改善箇所説明図

(代表型式:KDP-1TZ1)

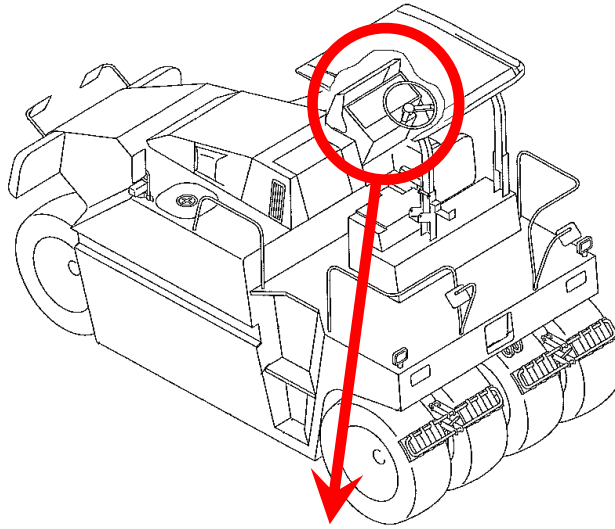
基準不適合発生箇所

押しボタン式の駐車ブレーキスイッチにおいて、当該スイッチの製造工程での加工が不適切なため、スイッチ内部の摺動部分の隙間が少ないものがある。そのため、外気温度が低い場合、当該スイッチ本体が温度低下により収縮することで摺動部分の抵抗が増加し、最悪の場合、駐車ブレーキスイッチを押しても駐車ブレーキの解除が出来なくなるおそれがある。

全車両、駐車ブレーキスイッチを対策品に交換する。

識別 : 押しボタンの内側に青色ペイントを塗布する。
